2021年12月8日送付
KUCA ヒアリング資料 2

京都大学臨界実験装置 (KUCA)
設置変更承認申請について

京都大学複合原子力科学研究所

図2-3 a 炉心配置決定のためのプロセス
(軽水減速炉心、正の反応度照射物 (例：ウラン箔)・負の挿入管反応度の場合)

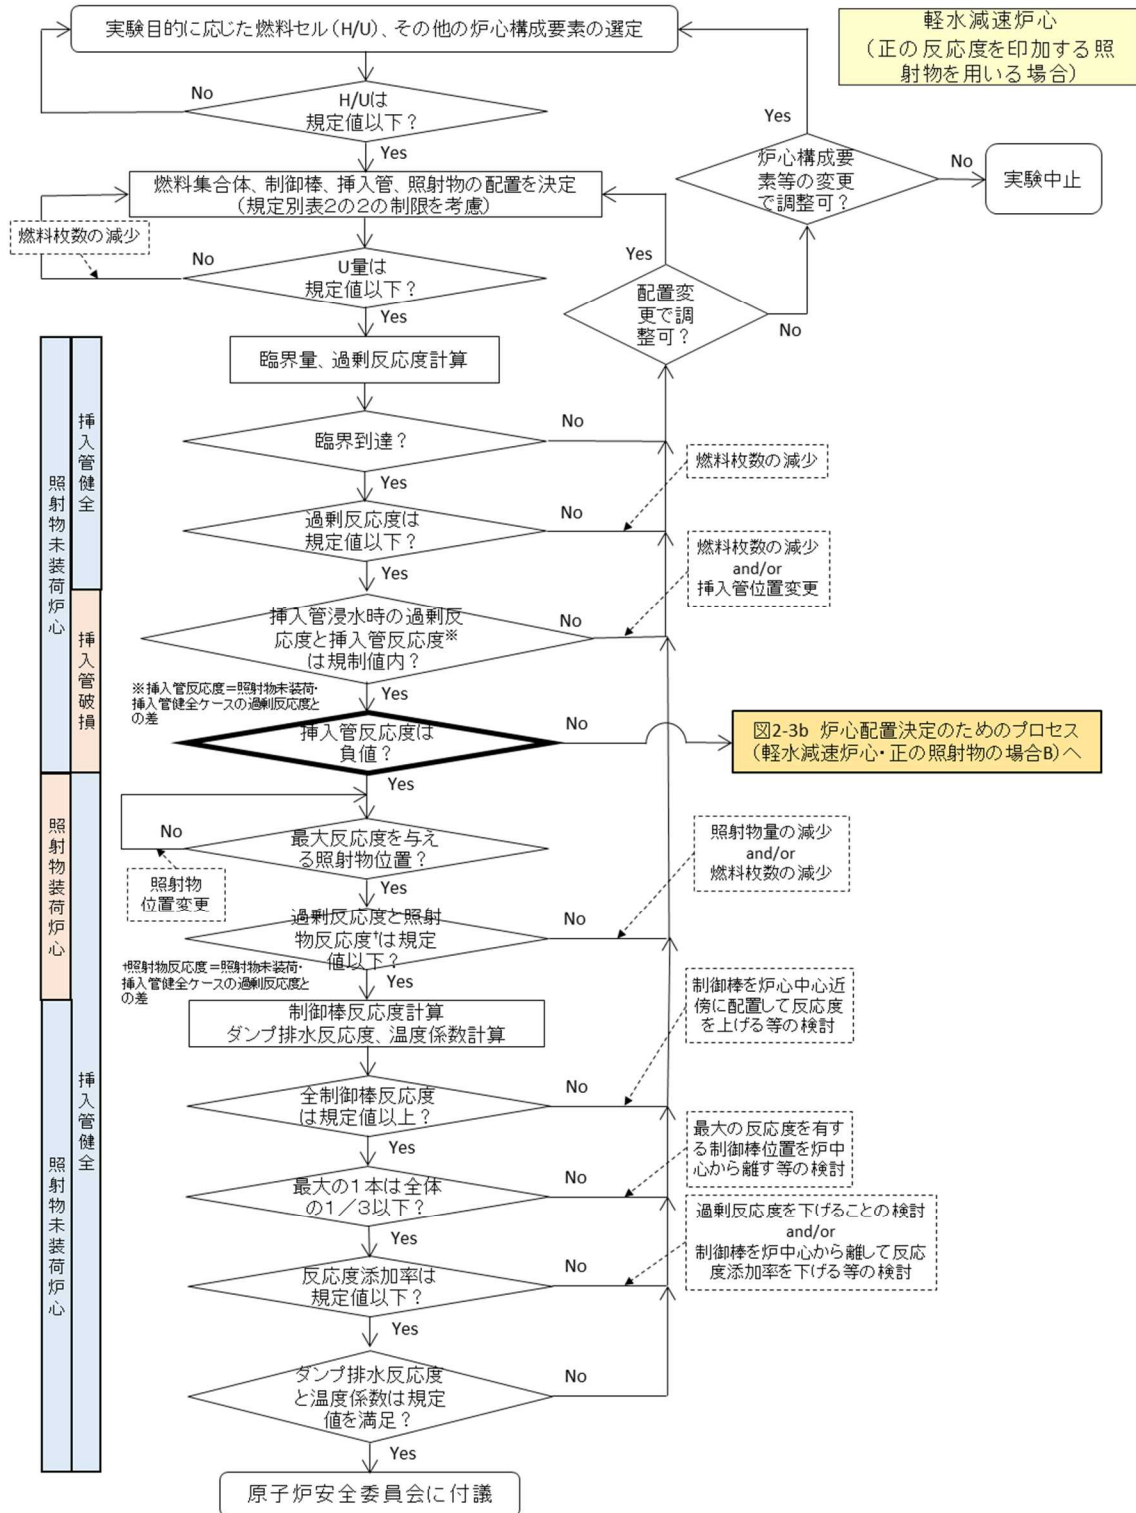
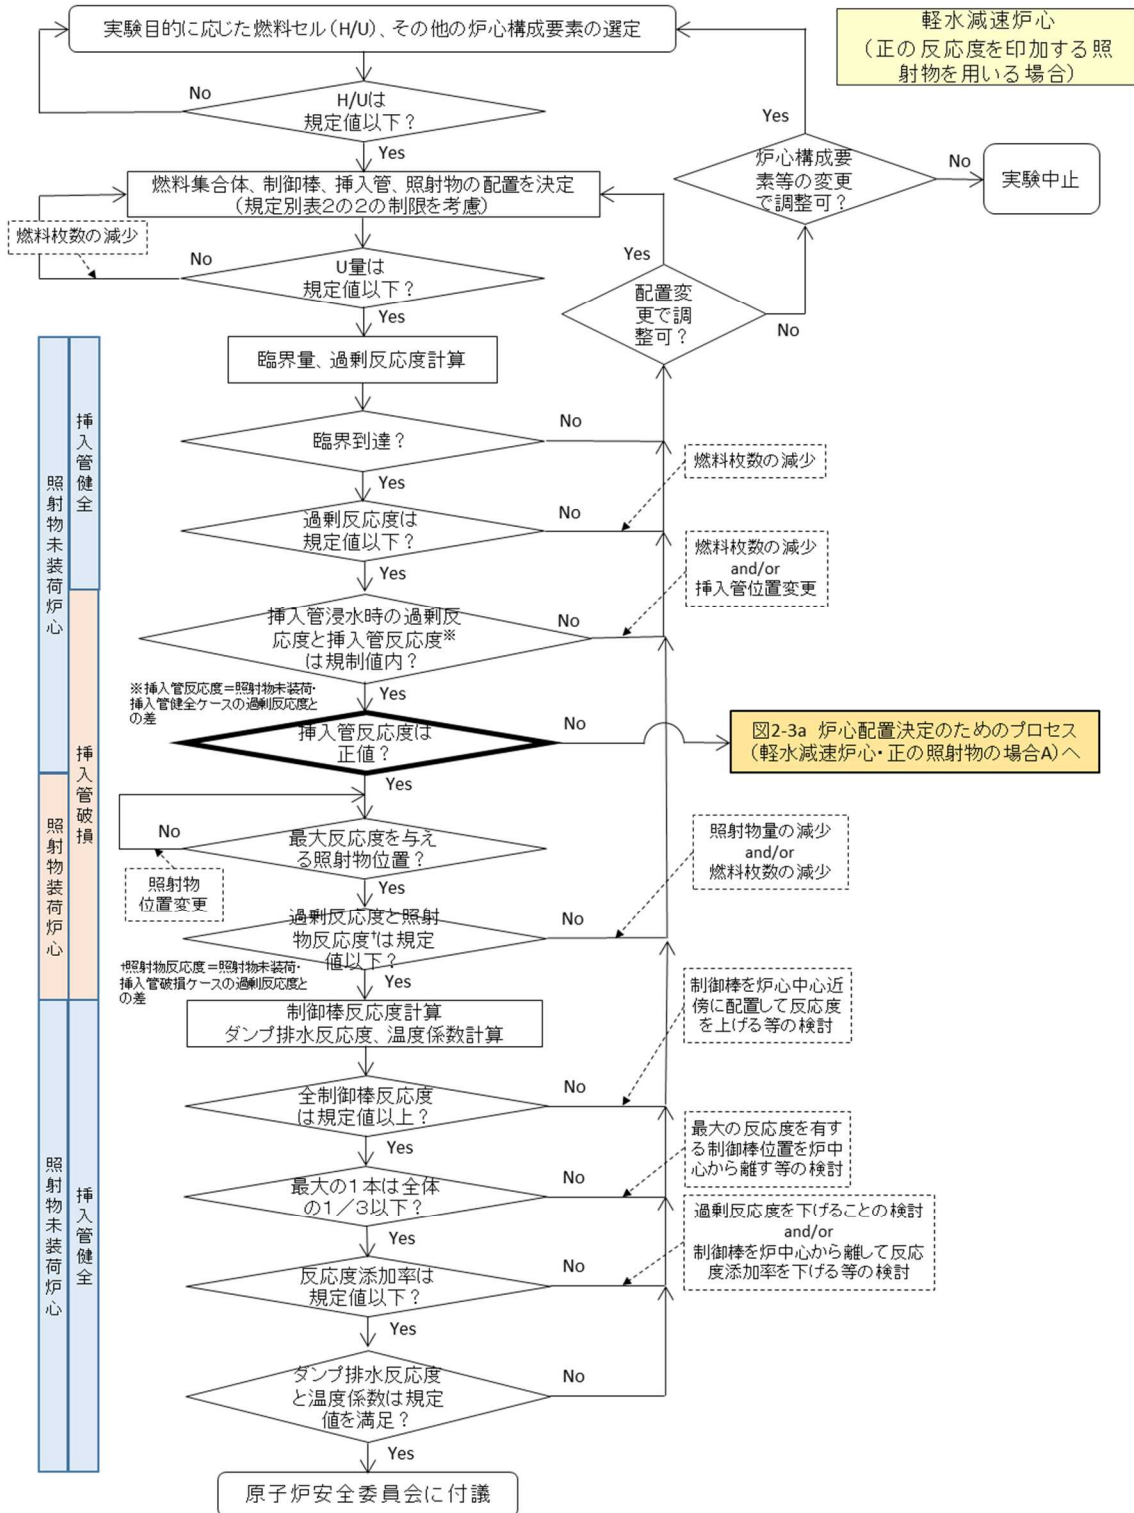
実験物を装荷する炉心を構成する場合の運転管理の方法について、運転前に行う解析項目（核的制限値）とその評価方法、運転時の測定項目について説明すること。
低濃縮燃料の追加に係る解析項目の追加項目についても追加方針を説明すること。

この保安規定に従い、新規の炉心にて実験を行う場合の手順は以下のようになる。なお、既に特性実験を終えた炉心については 3) の項目のみを行う。炉心検討のフローを図 1、図 2 に示す。実験前の反応度等については SRAC コードシステム、またはモンテカルロ計算コード（MVP, または MCNP）を用いた核計算により確認している（最近ではほとんどがモンテカルロ計算）。

- 1) 実験を行うものは新規炉心の臨界予測枚数、制御棒反応度価値等の表 1-1、表 1-2 に示した核的制限値等を解析により確認し、それらの結果と実験手順（必要に応じて臨界近接の方法等）を記載した書類を KUCA 実験記録とともに臨界装置部長に提出する。（保安規定第 89 条）
- 2) 臨界装置部長は月に 1 回開催される研究所の原子炉安全委員会（学内外の学識経験者、主任技術者等により構成）にて実験内容について説明し審議に諮り、核的制限値等を満足しており安全上問題ないと判断された場合には所長は臨界装置部長に実験の許可を与える。（保安規定第 89 条）
- 3) 臨界装置部長は運転計画を立てて臨界装置主任技術者の承認を受ける。その際、臨界装置主任技術者は炉心の核的制限値等の予測値を確認する。（保安規定第 59 条）
- 4) 臨界装置部長は新しい炉心において臨界量測定、反応度測定実験等の特性実験を行い、表 1 に示した核的制限値等を満たしていることを確認する。（保安規定第 87 条）
- 5) 臨界装置部長は特性実験の結果を原子炉安全委員会にて報告する。（保安規定にこの報告に関する記載は無いが慣例として実施している）

以下、炉心検討のフローのうち、照射物の有無に挿入管破損有無が重畳するため、より複雑な軽水減速炉心の流れを説明する。

- 1) 低濃縮炉心において選択できる範囲より標準型燃料板の装填ピッチを選択する。
- 2) 燃料集合体、制御棒、挿入管を配置し、臨界調整を行い、挿入管健全ケースの過剰反応度を計算し、過剰反応度の制限を満たすことを確認する。
- 3) 挿入管破損ケースの過剰反応度を計算し、過剰反応度の制限を満たすことを確認する。また、破損前後の過剰反応度の差として挿入管反応度を求め、制限値内であることを確認する。
- 4) 挿入管健全ケースの制御棒の反応度を計算し、全反応度が制限を満たすことを確認する。
- 5) 挿入管健全ケースの最大反応度を持つ制御棒の反応度が「全反応度の $1/3$ 以下」であることを確認する。
- 6) 挿入管健全ケースの反応度添加率が規定値以下であることを確認する。
- 7) 挿入管健全ケースのダンプ排水反応度と温度係数が規定値を満足することを確認する。
- 8) 研究所原子炉安全委員会に付議する。

- 2) 燃料集合体、制御棒、挿入管を配置し、臨界調整を行い、照射物未装荷・挿入管健全ケースの過剰反応度を計算し、過剰反応度の制限を満たすことを確認する。
- 3) 照射物未装荷・挿入管破損ケースの過剰反応度を計算し、過剰反応度の制限を満たすことを確認する。また、破損前後の過剰反応度の差として挿入管反応度を求め、制限値内であることを確認する。
- 4) 照射物未装荷・挿入管健全ケースの制御棒の反応度を計算し、全反応度が制限を満たすことを確認する。
- 5) 照射物未装荷・挿入管健全ケースの最大反応度を持つ制御棒の反応度が「全反応度の1/3以下」であることを確認する。
- 6) 照射物未装荷・挿入管健全ケースの反応度添加率が規定値以下であることを確認する。
- 7) 照射物未装荷・挿入管健全ケースのダンプ排水反応度と温度係数が規定値を満足することを確認する。
- 8) 照射物を実際の照射位置に設置した照射物装荷・挿入管健全ケースの過剰反応度を求め、これと照射物未装荷・挿入管健全ケースの過剰反応度との差として照射物反応度を計算し、規定値内（負値）であることを確認する。
- 9) 研究所原子炉安全委員会に付議する。

- 1) 低濃縮炉心において選択できる範囲より標準型燃料板の装填ピッチを選択する。
- 2) 燃料集合体、制御棒、挿入管を配置し、臨界調整を行い、照射物未装荷・挿入管健全ケースの過剰反応度を計算し、過剰反応度の制限を満たすことを確認する。
- 3) 照射物未装荷・挿入管破損ケースの過剰反応度を計算し、過剰反応度の制限を満たすことを確認する。また、破損前後の過剰反応度の差として挿入管反応度を求め、制限値内（負値）であることを確認する。
- 4) 照射物装荷・挿入管健全ケースについて、照射物装荷位置を変えながら最大反応度を与える照射位置をサーベイする。
- 5) 照射物装荷・挿入管健全ケースについて、最大反応度を与える照射位置に照射物を装荷した場合の過剰反応度を計算し、過剰反応度の制限を満たすことを確認する。また、照射物未装荷・挿入管健全ケースの過剰反応度との差として照射物反応度を計算し、制限値内（正値）であることを確認する。
- 6) 照射物未装荷・挿入管健全ケースについて、制御棒の反応度を計算し、全反応度が制限を満たすことを確認する。
- 7) 照射物未装荷・挿入管健全ケースについて、最大反応度を持つ制御棒の反応度が「全反応度の1/3以下」であることを確認する。

- 8) 照射物未装荷・挿入管健全ケースについて、反応度添加率が規定値以下であることを確認する。
- 9) 照射物未装荷・挿入管健全ケースについて、ダンプ排水反応度と温度係数が規定値を満足することを確認する。
- 10) 研究所原子炉安全委員会に付議する。

- 1) 低濃縮炉心において選択できる範囲より標準型燃料板の装填ピッチを選択する。
- 2) 燃料集合体、制御棒、挿入管を配置し、臨界調整を行い、照射物未装荷・挿入管健全ケースの過剰反応度を計算し、過剰反応度の制限を満たすことを確認する。
- 3) 照射物未装荷・挿入管破損ケースの過剰反応度を計算し、過剰反応度の制限を満たすことを確認する。また、破損前後の過剰反応度の差として挿入管反応度を求め、制限値内（正值）であることを確認する。
- 4) 照射物装荷・挿入管破損ケースについて、照射物装荷位置を変えながら最大反応度を与える照射位置をサーベイする。
- 5) 照射物装荷・挿入管破損ケースについて、最大反応度を与える照射位置に照射物を装荷した場合の過剰反応度を計算し、過剰反応度の制限を満たすことを確認する。また、照射物未装荷・挿入管破損ケースの過剰反応度との差として照射物反応度を計算し、制限値内（正值）であることを確認する。
- 6) 照射物未装荷・挿入管健全ケースについて、制御棒の反応度を計算し、全反応度が制限を満たすことを確認する。
- 7) 照射物未装荷・挿入管健全ケースについて、最大反応度を持つ制御棒の反応度が「全反応度の1/3以下」であることを確認する。
- 8) 照射物未装荷・挿入管健全ケースについて、反応度添加率が規定値以下であることを確認する。
- 9) 照射物未装荷・挿入管健全ケースについて、ダンプ排水反応度と温度係数が規定値を満足することを確認する。
- 10) 研究所原子炉安全委員会に付議する。

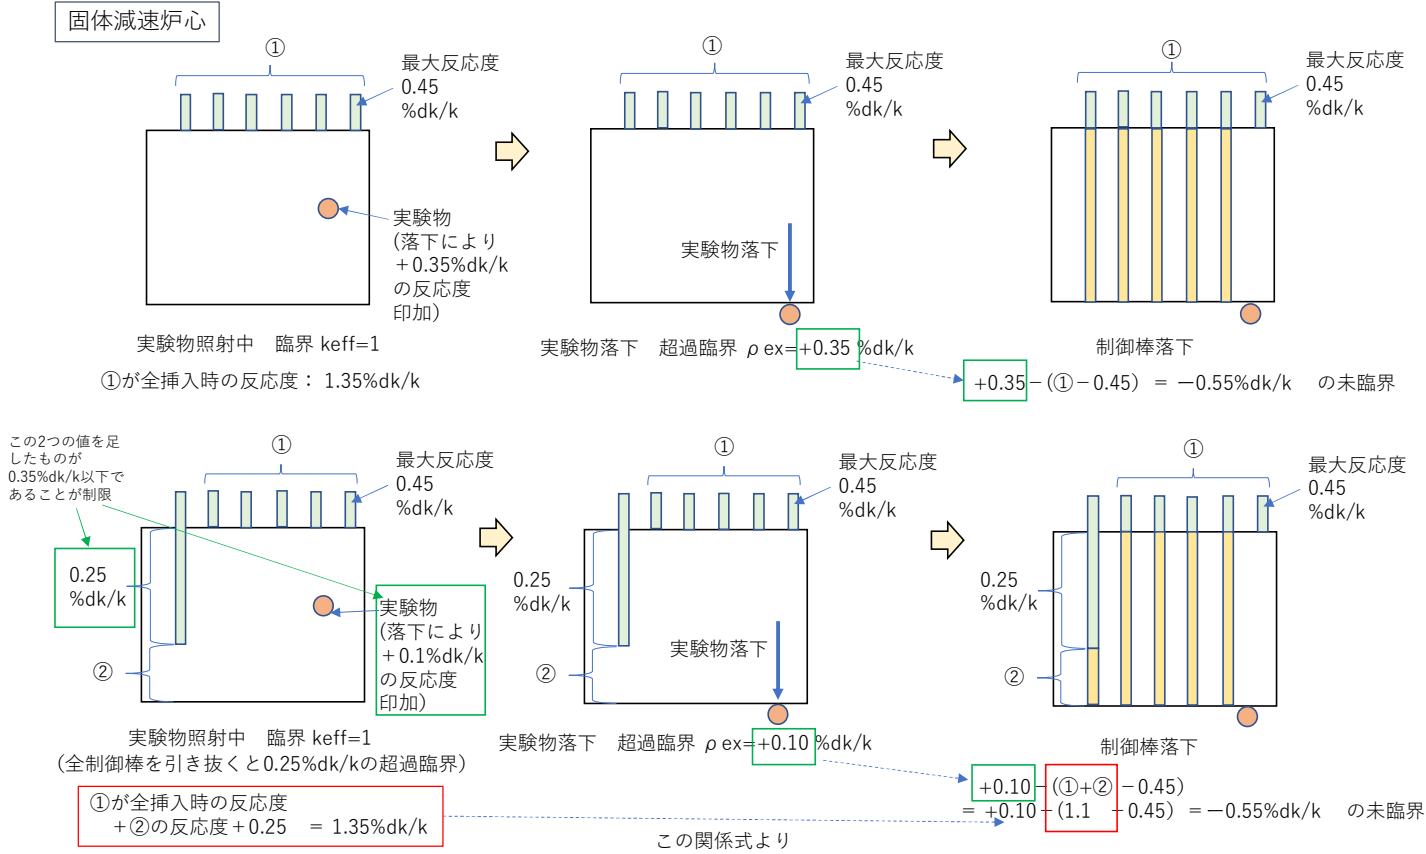
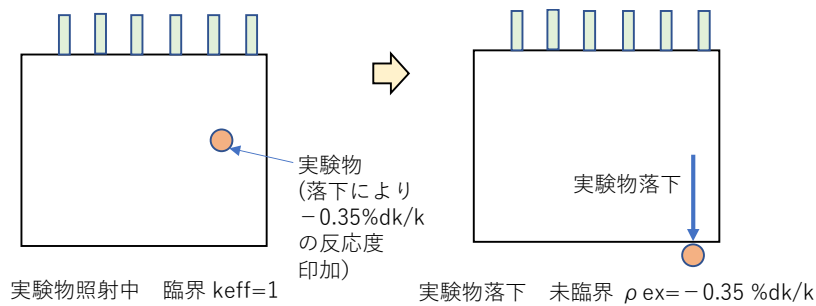
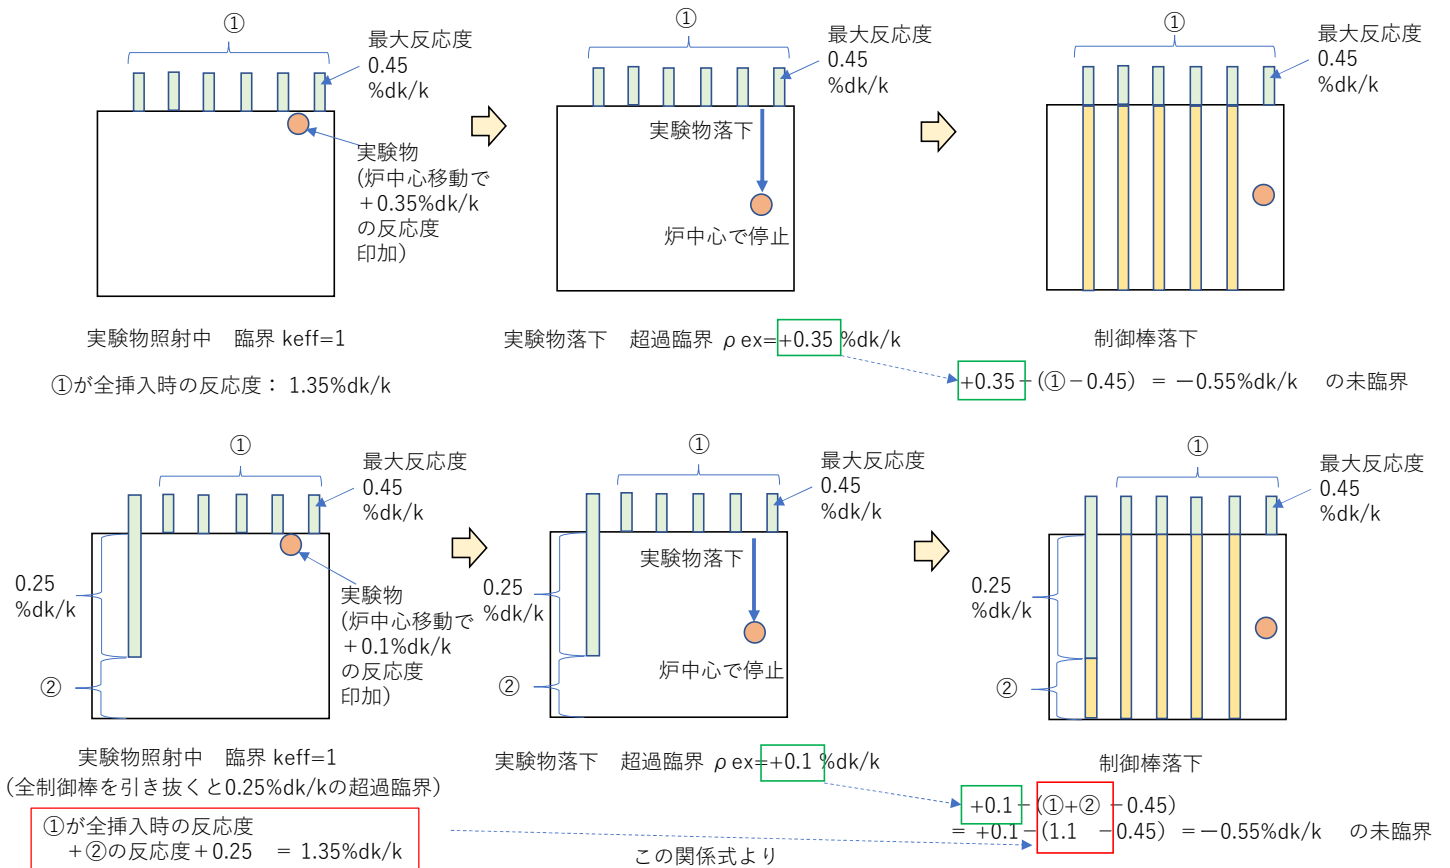
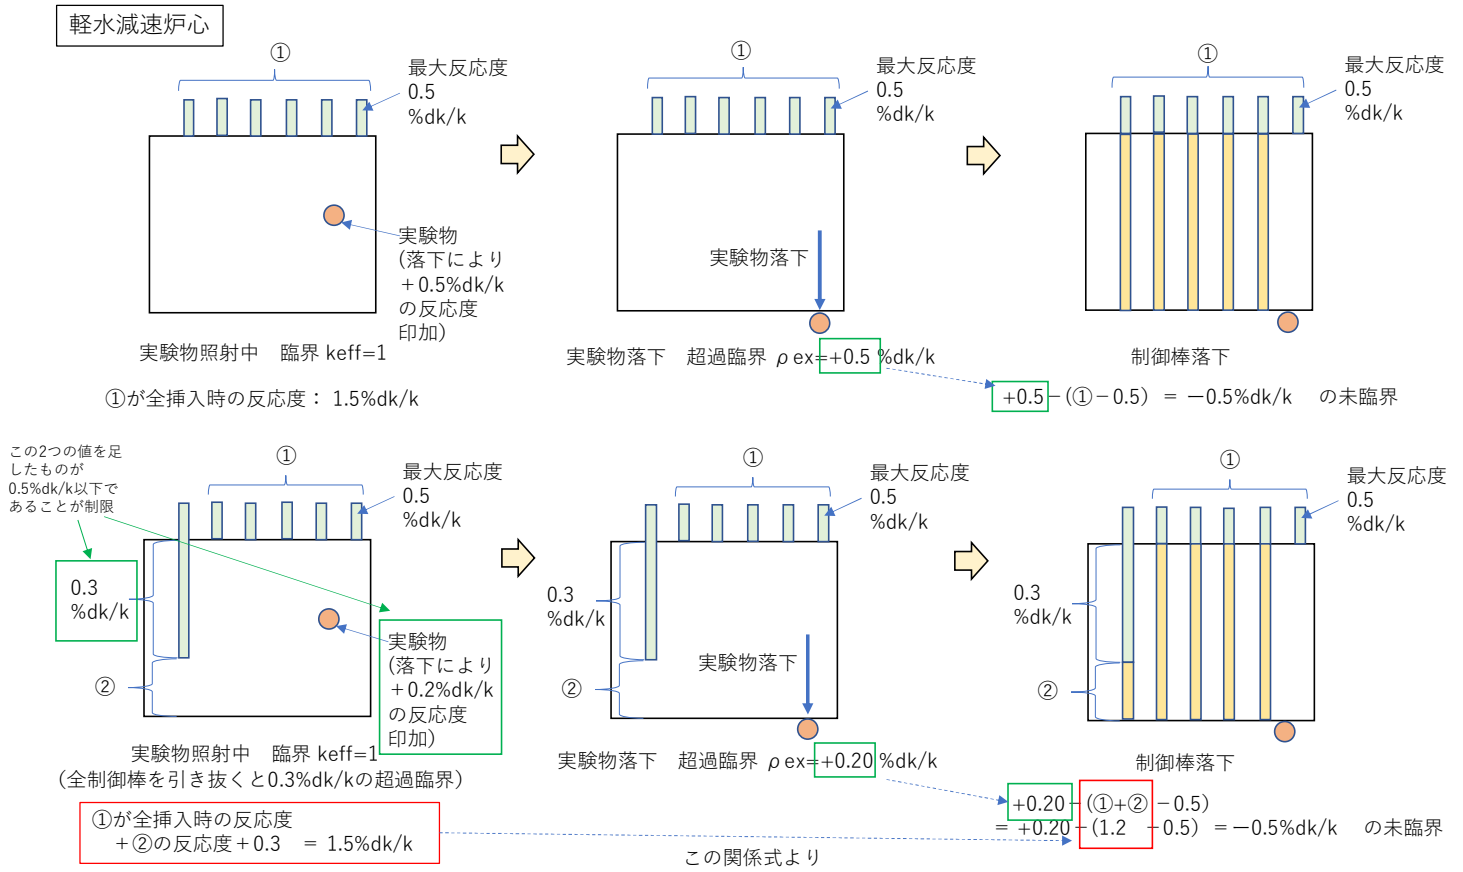
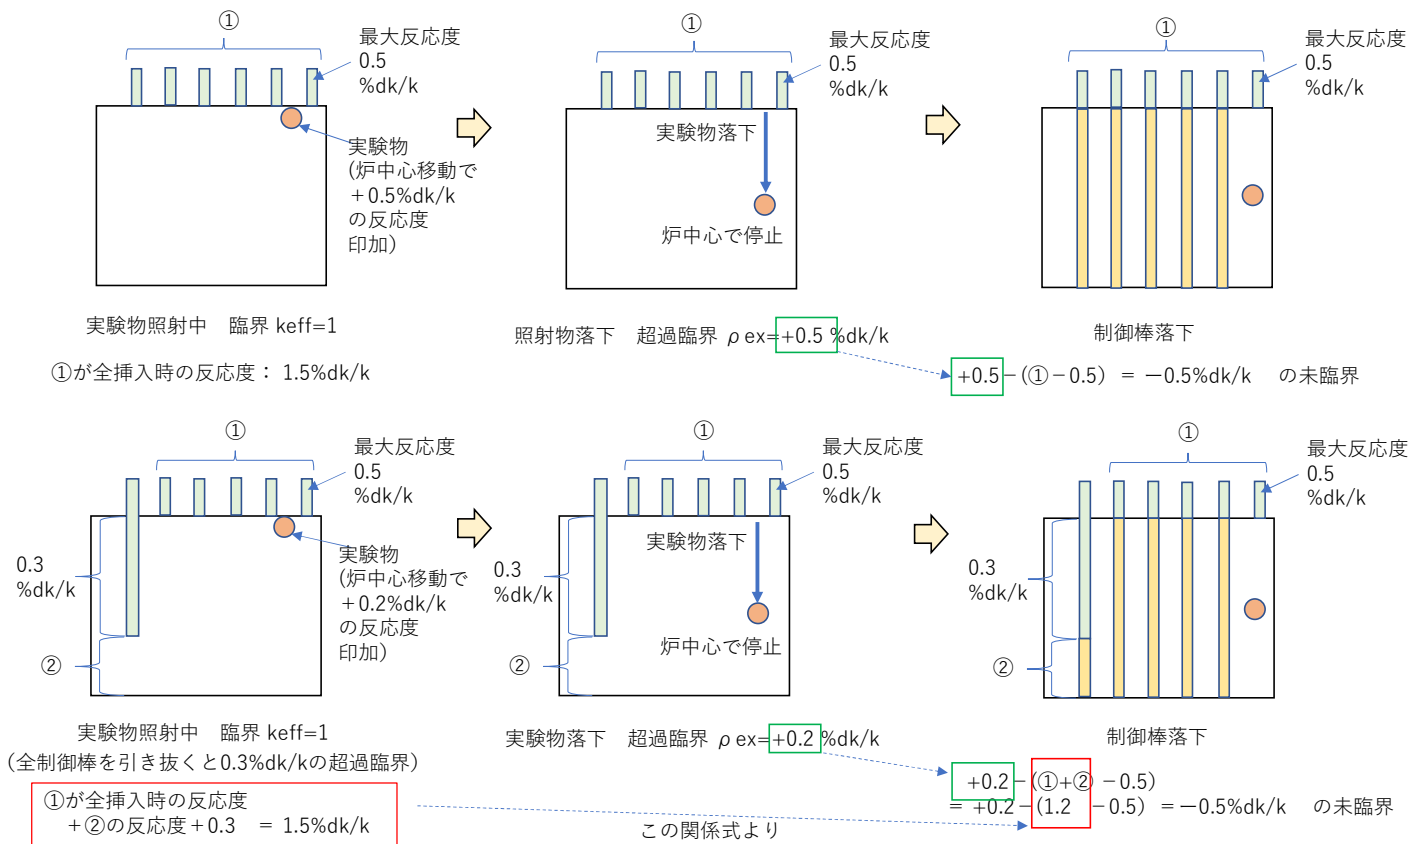
実験物を装荷する炉心の状況と異常な過渡変化が発生した場合の炉心反応度の推移について、制御棒パターンのポンチ絵を用いて説明すること。

図1-1に固体減速炉心で炉心に取り付けたカドミウムが落下した場合、図1-2、図1-3に固体減速炉心で炉心に取り付けたウラン箔が落下した場合を示す。また、図2-1に軽水減速炉心で炉心に取り付けたカドミウムが落下した場合、図2-2に軽水減速炉心で炉心に取り付けたウラン箔が落下した場合を示す。

どの場合も制御棒の反応度は核的制限値の最小値【1 + 過剰反応度 + 実験物の移動に伴う反応度】%dk/k、最大反応度を持つ制御棒の反応度は最大値（全体の1/3）とする。

図 2-3-1 L5.5P-30 炉心

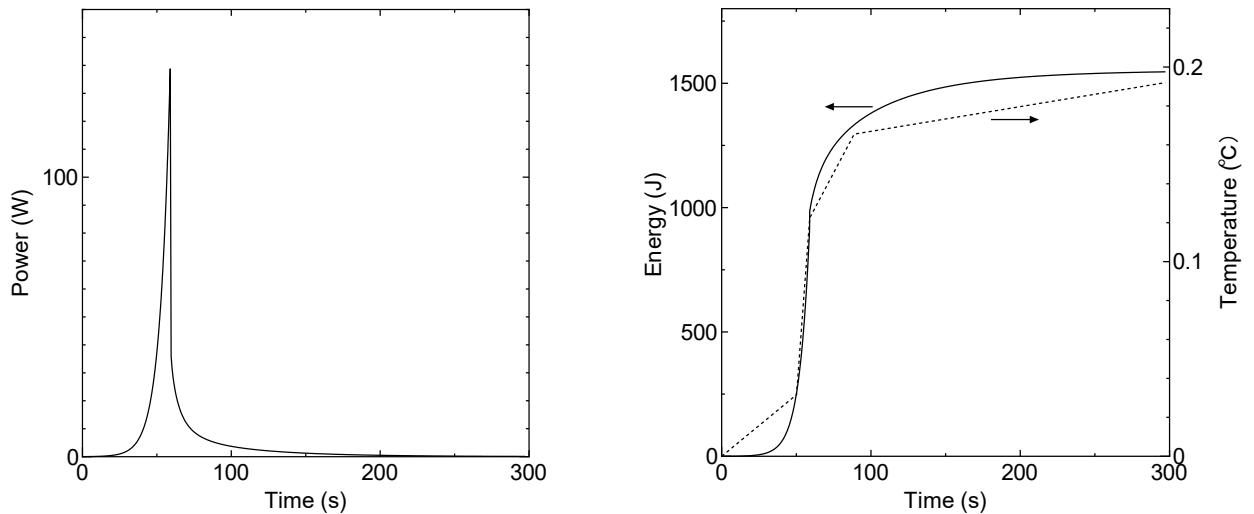
「運転時の異常な過渡変化」の「実験物の異常等による反応度の付加」の解析での全制御棒反応度について説明すること。

ケースAについて固体減速炉心の結果を表 2-3-1 に示す。最も燃料温度が高くなったのが L5.5P-30 炉心で燃料温度上昇は約 0.44℃であり判定基準値を満たしている（出力変化を図 2-3-1 に示す）。

この炉心の燃料重量の誤差（6%）、即発中性子減衰定数の誤差（8%）、温度係数の誤差（32%）を考慮したときの結果を表 2-3-2 に示す。燃料重量の誤差を考慮したときには燃料温度は 6%高くなる。 β_{eff} と ρ が各々 8%の誤差を持った場合の結果より、 ρ の誤差が結果にほとんど影響を及ぼさないが、 β_{eff} に誤差があった場合には燃料温度が最大 18%上昇する。温度係数の誤差も結果に影響しない。

これらの誤差があったとしても燃料温度は約 1.25 倍（ 1.06×1.18 ）となるだけなので判定基準値を満たしている。（ $0.44^\circ\text{C} \times 1.25 = 0.55^\circ\text{C}$ ）
